工程指示 / 要求簡箋(E.I.)

工程指示編號：EI / 6773 / 23 修改版次：
 工程編號：J - 858 工程名稱：將軍澳日出康城 11
 工程項目：單元件 投訴 出貨平架，保護問題，膠條不夠長、唧膠手工
 收件人：生統 / 王良 / 楊榮輝 發件人：Ant Yeung 日期：22/09/2023

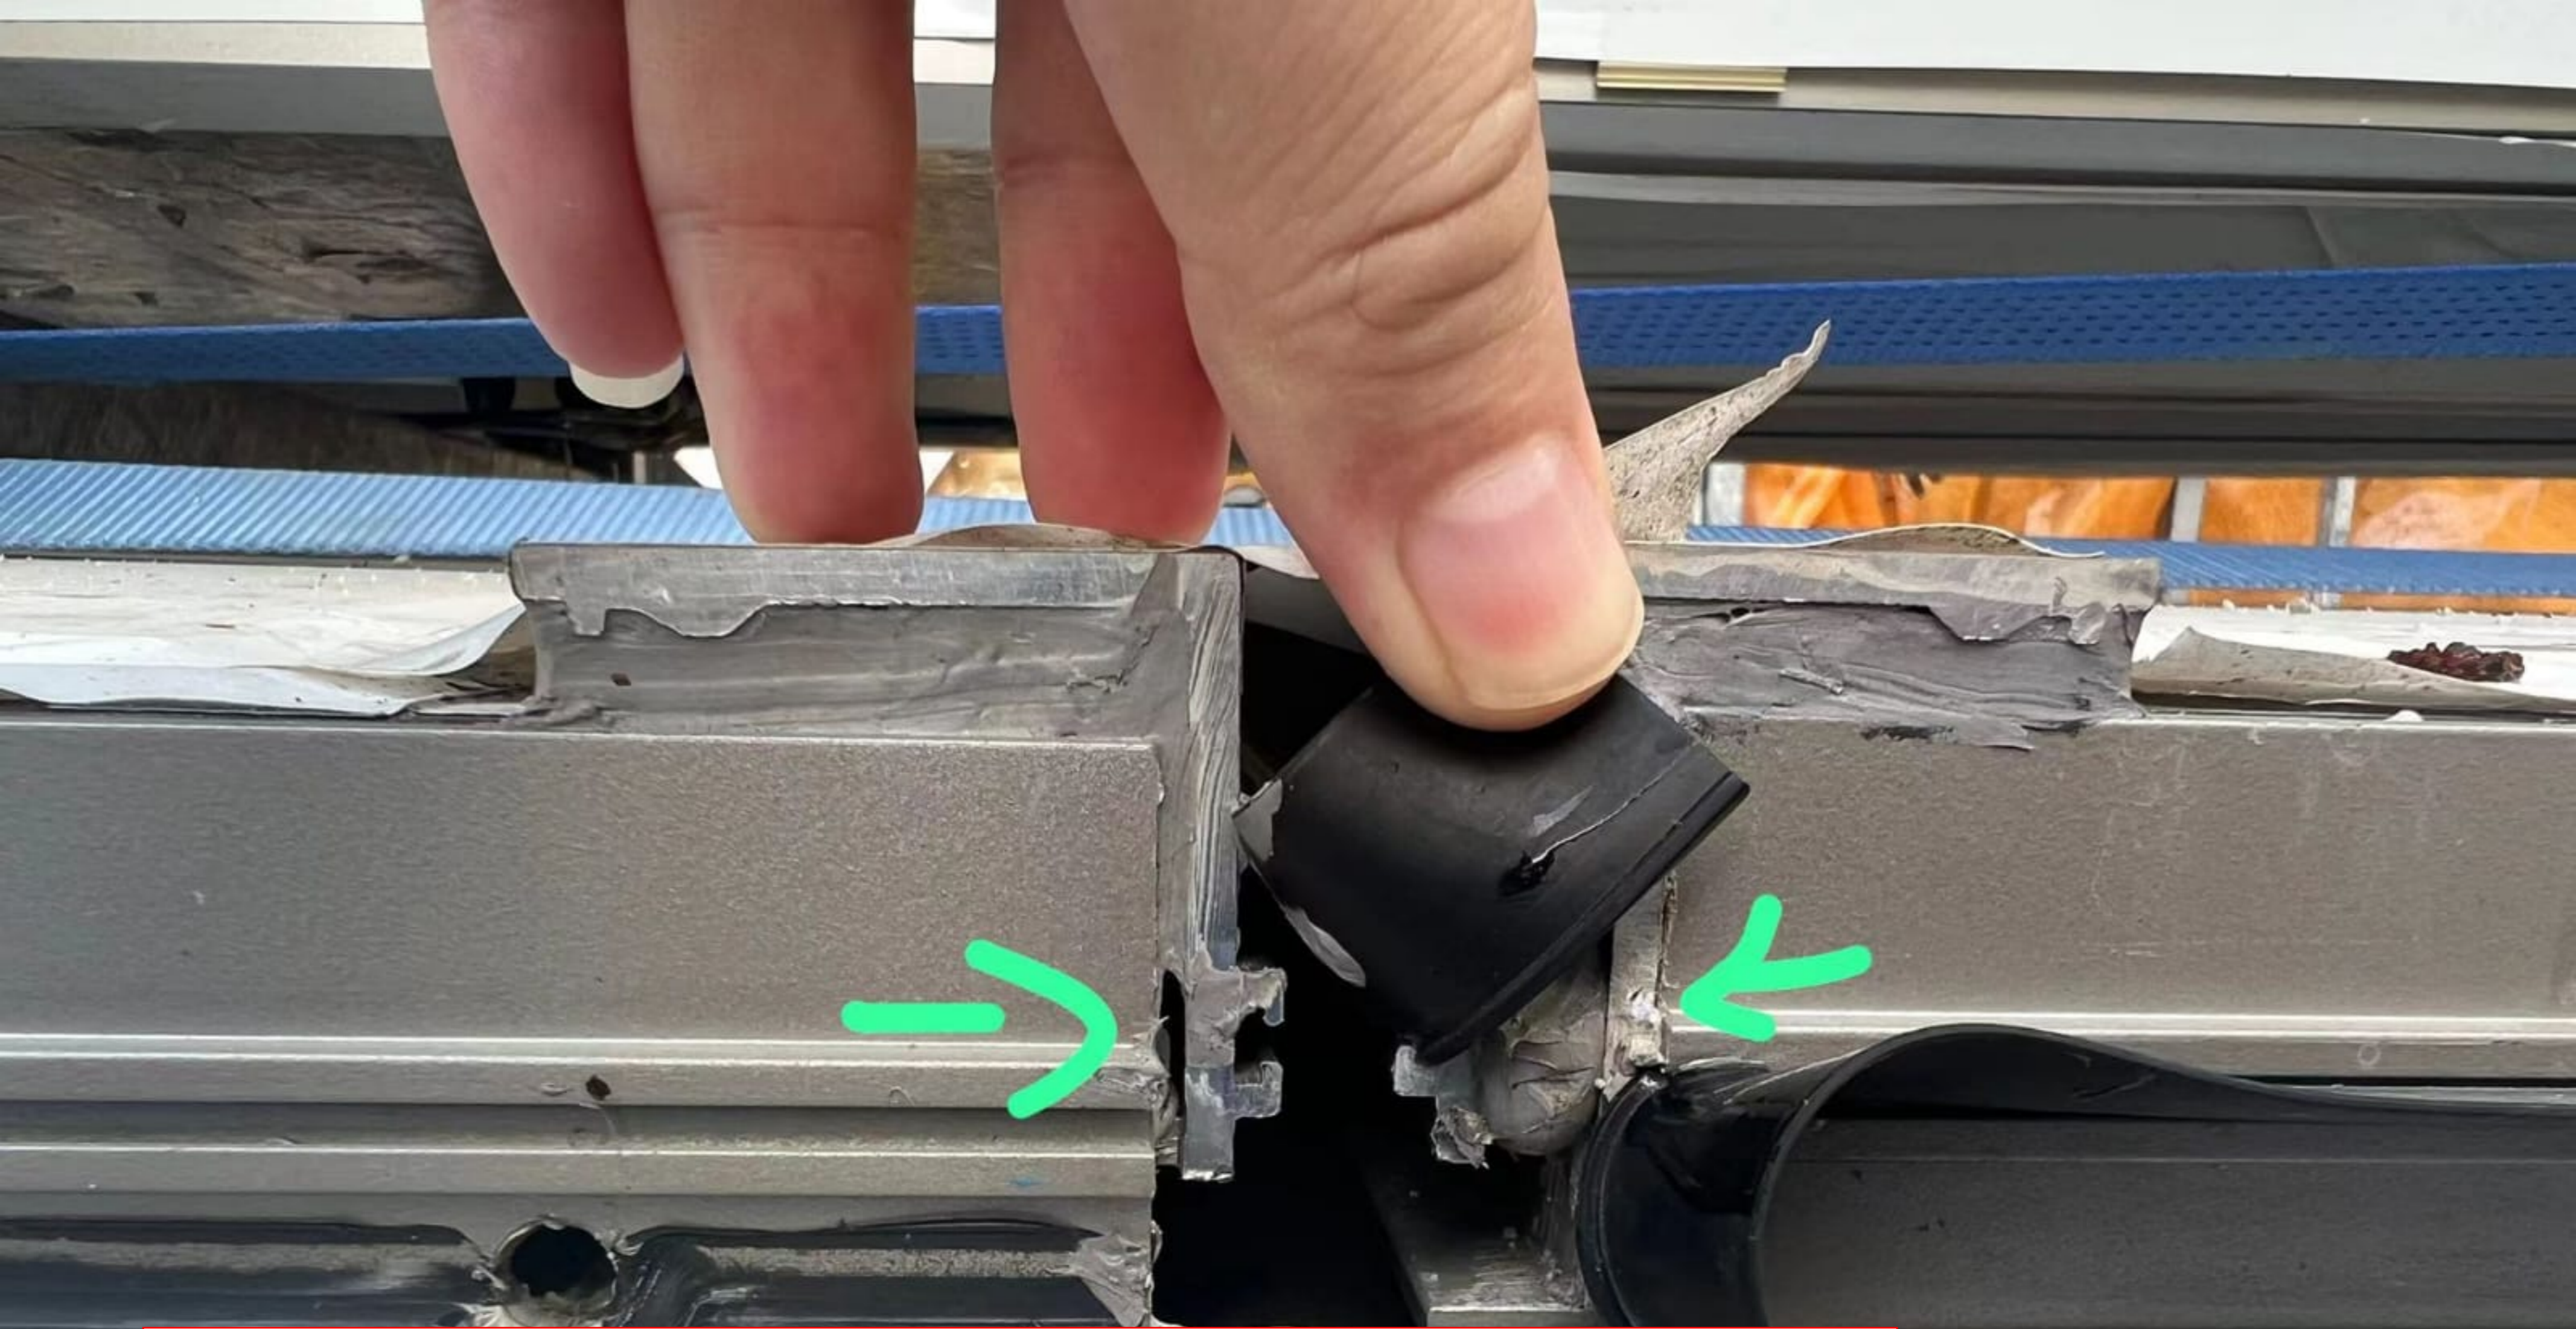
膠條唔夠長，地盤需要
花額外時間及工人拆裝
膠條。

膠條唔夠長，地盤需要
花額外時間及工人拆裝
膠條。

膠條唔夠長，地盤需要
花額外時間及工人拆裝
膠條。

膠條唔夠長，地盤需要
花額外時間及工人拆裝
膠條。

膠條唔夠長，地盤需要
花額外時間及工人拆裝
膠條。

唧膠手工差劣，密封防水膠沒有封堵，引致水由此位置進入地盤需要花額外時間及工人重新唧膠。
